Mál: Skyggisbraut 21-23, Silfratjörn 1-3/ Gæfutjörn 18 - (fsp) breyting á deiliskipulagi

Á embættisafgreiðslufundi skipulagsfulltrúa 26. janúar 2023 var lögð fram fyrirspurn VR Blæs leigufélags slhf., dags. 3. janúar 2023, ásamt bréfi Glámu-Kím dags. 3. janúar 2023, og viðbótarupplýsingum, dags. 6. janúar 2023, um breytingu á deiliskipulagi Úlfarsárdals vegna lóðarinnar nr. 21-23 við Skyggisbraut og nr. 1-3 við Silfratjörn/nr. 18 við Gæfutjörn sem felst í að heimilt verði að svalir skagi 160 cm út fyrir húshliðar í stað 60cm, stækka byggingarreiti beggja lóða og byggja einnar hæða anddyri við norðurhlið Skyggisbrautar 21-23, gera útitröppur sem tengjast hjóla- og vagnageymslu á Gæfutjörn 18 og endurskoða uppgefna hæðarkóta bygginga, samkvæmt uppd. Glámu-Kím, dags. 30. desember 2022.

Gildandi deiliskipulagsuppdráttur fyrir lóð C1

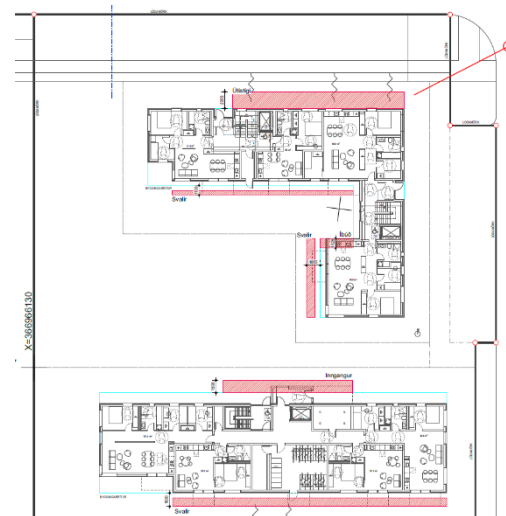
- Að svalir skagi 160 sm út fyrir byggingarreit
- Stækkun á byggingarreit á Skyggisbraut 21-23 út í lóðina, garðmegin, fyrir anddyri.
- Stækkun á byggingarreit á Silfratjörn 1-3
- Á Gæfutjörn 18 verði heimilað að byggja útitröppur sem tengjast munu hjóla- og vagnageymslu í kjallara hússins. Tröppurnar verði staðsettar norðan við húsið milli þess og gangstéttar við Gæfutjörn.
- Endurskoðun á aðkomukótum bygginga
- Breyting á bílastæðabókhalda þannig það verði 1 stæði á hverja íbúð.

- g) Að öll bílastæði verði ofanjarðar.
- h) Að heimilt verði að hafa skábrautir og tröppur við innganga í stigahús utan byggingarreits sem hluta lóðarfrágangs.
- i) Heimilt verði að færa til byggingarmagn milli staðfanga svo framarlega sem byggingarmagn, húshæðir og fjöldi íbúða sé í samræmi við heimildir deiliskipulags fyrir reitinn í heild.
- j) Sami aðili megi hanna fleiri en eitt hús á lóðinni.

- a) Ekki eru gerð athugasemd að breyta deiliskipulagi þannig að svalir skagi 160 cm út fyrir byggingarreit svo framarlega sem þær fara ekki út yfir lóðarmörk. Við hönnun og útfærslu þarf að gæta að birtuskilyrðum innanhúss vegna staðsetningar og stærðar svala.

- b) Ekki er gerð athugasemd við að breyta deiliskipulagi þar sem gerður er byggingarreitur fyrir anddyri garðmegin á Skyggisbraut 21-23. Slíkur byggingarreitur hefur skilyrta hæð og notkun.

- c) Ekki er gerð athugasemd við að breyta deiliskipulagi og stækka byggingarreit á Silfratjörn 1-3
- d) Ekki er gerð athugasemd að gerður verði byggingarreitur við Gæfutjörn 18 í breytingu á deiliskipulagi, fyrir útitröppur við inngang í kjallara með rampa fyrir hjól og barnavagna. Slíkur byggingarreitur hefði skilyrta notkun.

- e) Aðkomukótar koma fram á hæðarblaði. Ekki er þörf að breyta þeim í deiliskipulagi. Ekki er gerð skipulagsleg athugasemd við að breyta hæðarblaði svo framarlega sem bygging er aðlöguð að landi.

- f) Ekki eru gerð athugasemd við að kröfu fyrir fjölda bílastæða verði breytt í deiliskipulagi þannig að 1 stæði verði á íbúð. Bent er á að krafa um um fjölbreytileika í gerðum og stærðum íbúða mun standa óbreytt áfram.

- g) Ef hægt er að koma 36 bílastæðum fyrir án þess að ganga á gróðurpekju á garðsvæði, er ekki gerð athugasemd við að deiliskipulagi verði breytt þannig þau séu öll ofanjarðar. Þar sem bílastæði eru á lóðarmörkum, þarf að skoða hönnun og útfærslu þeirra til samræmis við hönnun og útfærslu bílastæða á aðliggjandi lóð. Bent er á að ekki verður fallið frá kröfum um gróðurpekju og dvalarsvæði lóða sem fram koma í gildandi deiliskipulagsskilmálum.

- h) Ekki er fallist á að heimilt verði í deiliskipulagi að hafa skábrautir og tröppur við inngang í stigahús utan byggingarreits. Aftur á móti er ekki gerð athugasemd við að gerður verði sér byggingarreitur fyrir tröppur og skábrautir sem eðlilegur hluti af byggingunni með deiliskipulagsbreytingu. Slíkur byggingarreitur hefur skilyrta notkun.

- i) Ekki er gerð athugasemd um að heimild fyrir að færa byggingarmagn milli byggingarreita og staðfanga með breytingu á deiliskipulagi svo framarlega sem hæðir húsa og heildarbyggingarmagn breytist ekki. Ekki verður heimilt að breyta fjölda íbúða.

- j) Ekki er gerð athugasemd við að breyta deiliskipulagi þannig að sami mannvirkjahönnuður geti hannað alla uppbyggingu lóðarinnar.
